訂 正 の お 願 い

2020. 12 株式会社自研センター

*No.J-843 ミツビシ e Kワゴン、e Kクロス（B33W・34W・35W・36W・37W・38W 系） 2019 年 10 月
を下記の通り訂正いたします。

P.66 B342

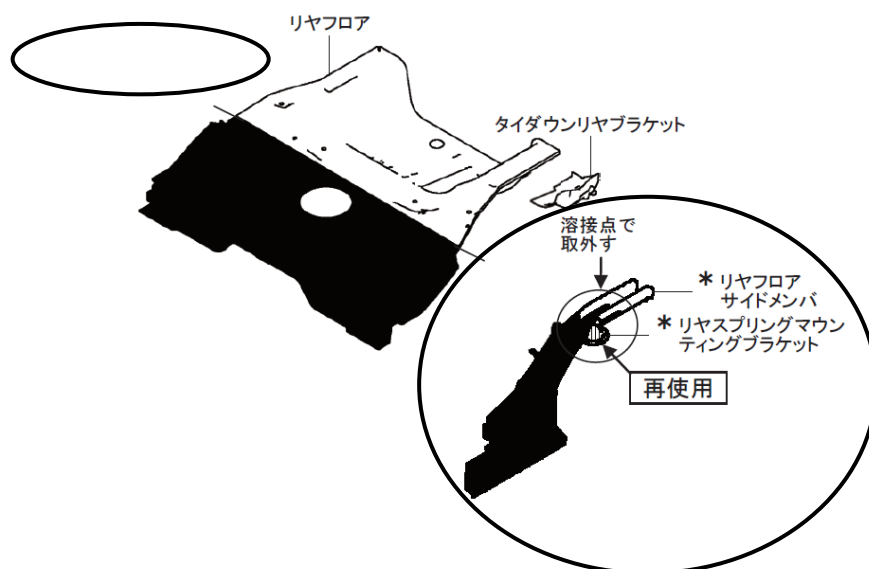
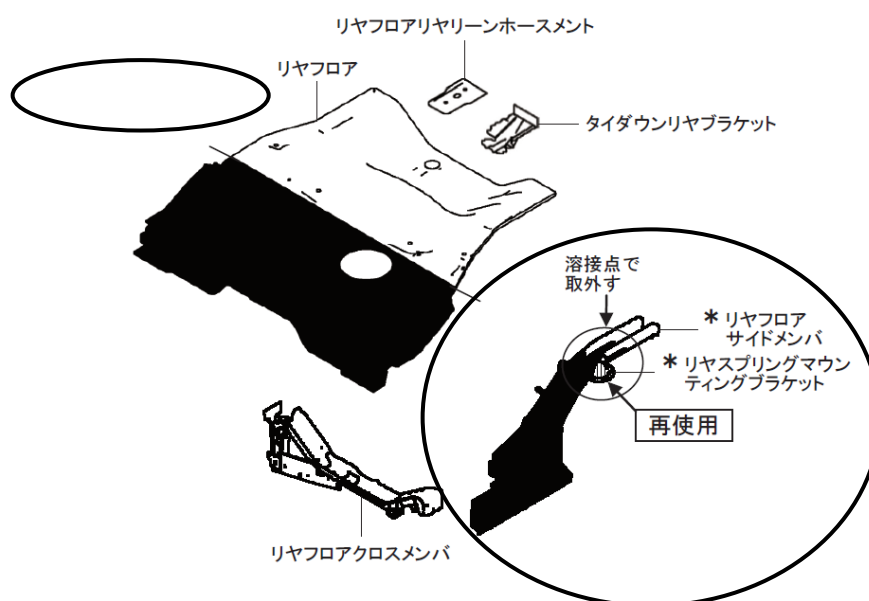
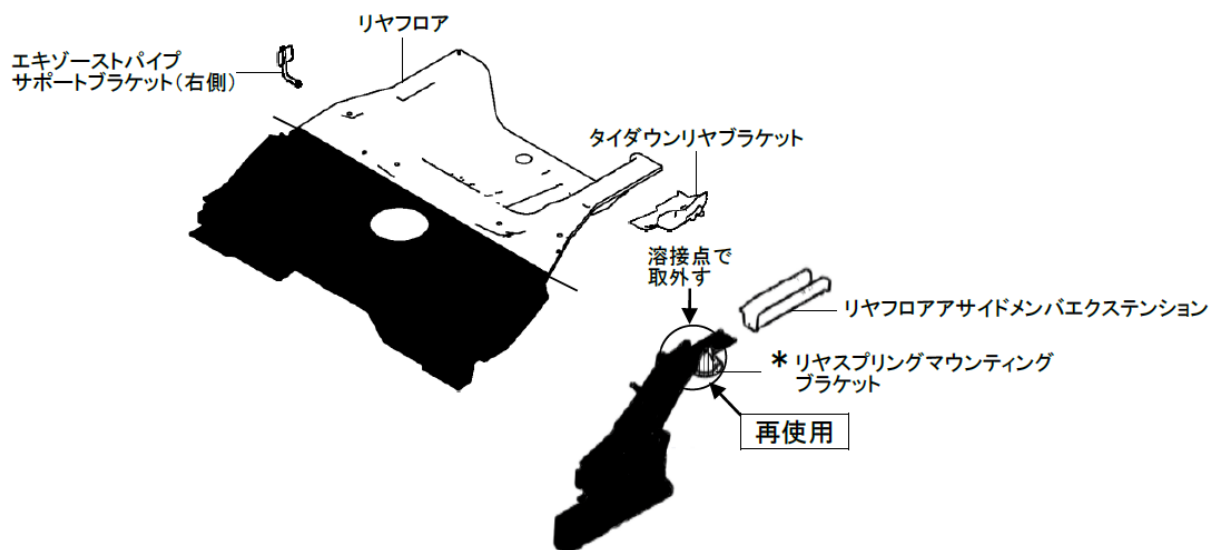
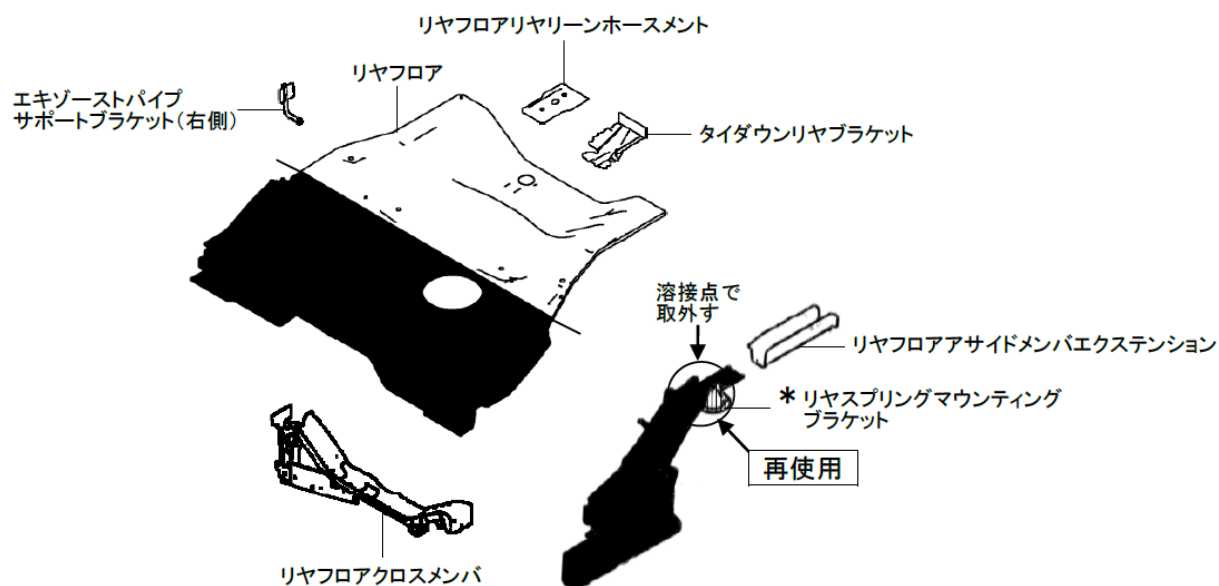
指数テーブルの訂正に伴いイラスト欄の一部を変更しましたので、該当ページを差替え願います。

リヤフロア、片側リヤフロアサイドメンバ取替

リヤフロア、片側リヤフロアサイドメンバ、リヤフロアクロスメンバ取替

リヤフロア、片側リヤフロアサイドメンバエクステンション取替

リヤフロア、片側リヤフロアサイドメンバエクステンション、リヤフロアクロスメンバ取替

P.121 アンダボデー

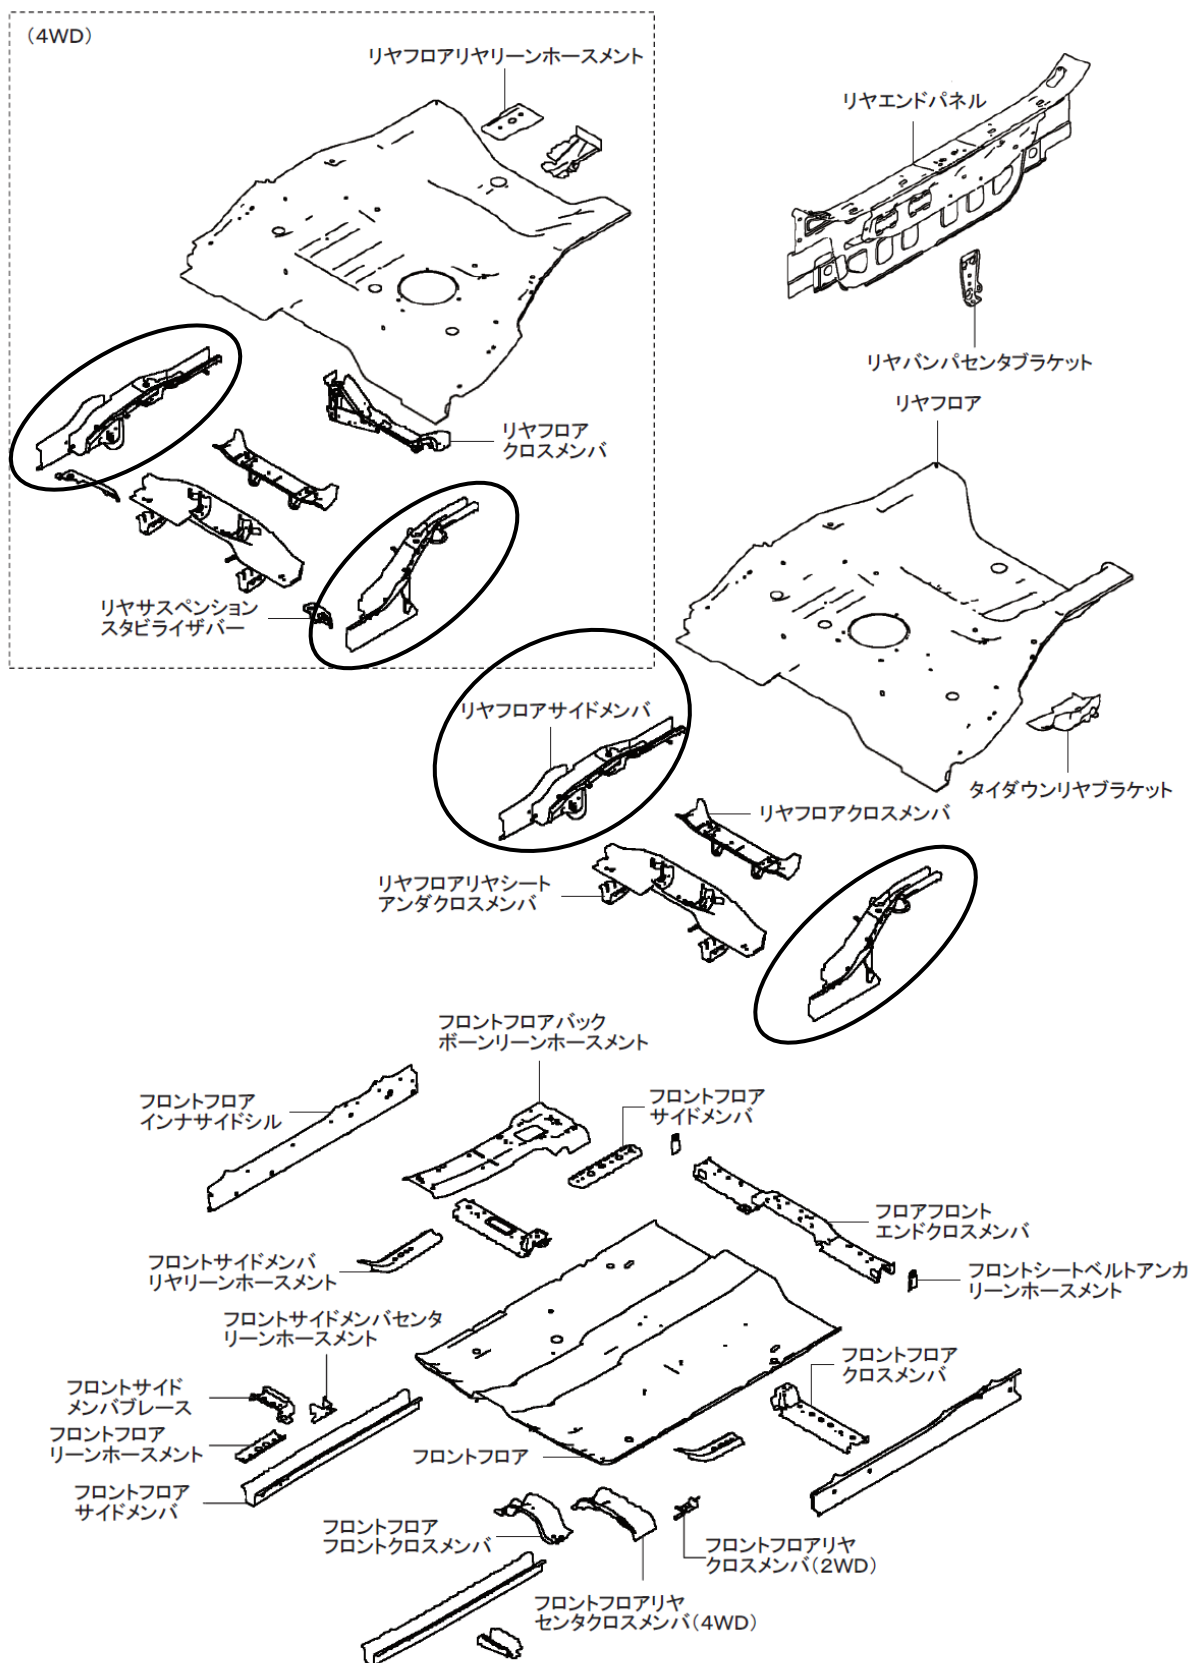
掲載イラストの一部を変更しましたので、該当ページを差替え願います。
